V Říčanech dne 20.02.2018
Reg. č.: VZ-577/17
Č. j.: 367/18/KSUS/R/MAT
Vyřizuje:
Mgr. Linda Matějčková
e-mail:
linda.matejickova@ksus.cz

Vysvětlení zadávací dokumentace č. 1 - 21 k veřejné zakázce „III/3275 Starý Kolín, oprava mostu ev.č.3275-2 přes potok Klejnarku za Starým Kolínem“

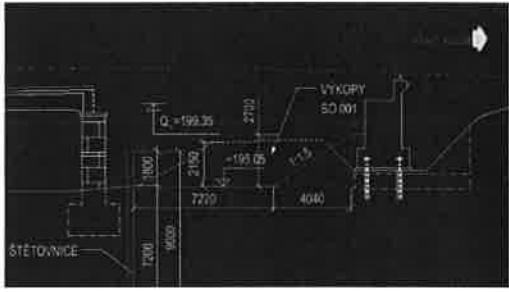
Znění žádosti o vysvětlení zadávací dokumentace č. 4:						
	V objektu SO 201 je položka č. 50. Zhotovitel se domnívá, že je zde chybný výpočet, nebo špatná MJ. Výpočty B a C se jeví jako M2. Může zadavatel vysvětlit způsob výpočtu?						
4.	<table border="1"> <tr> <td>DLAŽBY Z LOMOVÉHO KAMENE NA MC do betonu, vč. betonových obrubníků kolem dlažeb a patek, vč. podkl. vrstev a spádování, vč. příp. spárování proti CHRL</td> <td>M3</td> <td>665,674</td> </tr> <tr> <td>$(8,95+4,2+2,5+4,1+31,584+12,391+154,608)*0,35=76,4166 [A]$ úprava koryta pod mostem a vedle OP3: $8,89*31,48=279,8572 [B]$ svah vedle OP3: $15,47*20=309,4000 [C]$ Celkem: $A+B+C=665,6738 [D]$</td> <td></td> <td></td> </tr> </table>	DLAŽBY Z LOMOVÉHO KAMENE NA MC do betonu, vč. betonových obrubníků kolem dlažeb a patek, vč. podkl. vrstev a spádování, vč. příp. spárování proti CHRL	M3	665,674	$(8,95+4,2+2,5+4,1+31,584+12,391+154,608)*0,35=76,4166 [A]$ úprava koryta pod mostem a vedle OP3: $8,89*31,48=279,8572 [B]$ svah vedle OP3: $15,47*20=309,4000 [C]$ Celkem: $A+B+C=665,6738 [D]$		
DLAŽBY Z LOMOVÉHO KAMENE NA MC do betonu, vč. betonových obrubníků kolem dlažeb a patek, vč. podkl. vrstev a spádování, vč. příp. spárování proti CHRL	M3	665,674					
$(8,95+4,2+2,5+4,1+31,584+12,391+154,608)*0,35=76,4166 [A]$ úprava koryta pod mostem a vedle OP3: $8,89*31,48=279,8572 [B]$ svah vedle OP3: $15,47*20=309,4000 [C]$ Celkem: $A+B+C=665,6738 [D]$							
	Vysvětlení zadávací dokumentace č. 4:						
	Ve výkazu výměr SO 201 je opravená položka č. 50. správná hodnota je = 282,6566
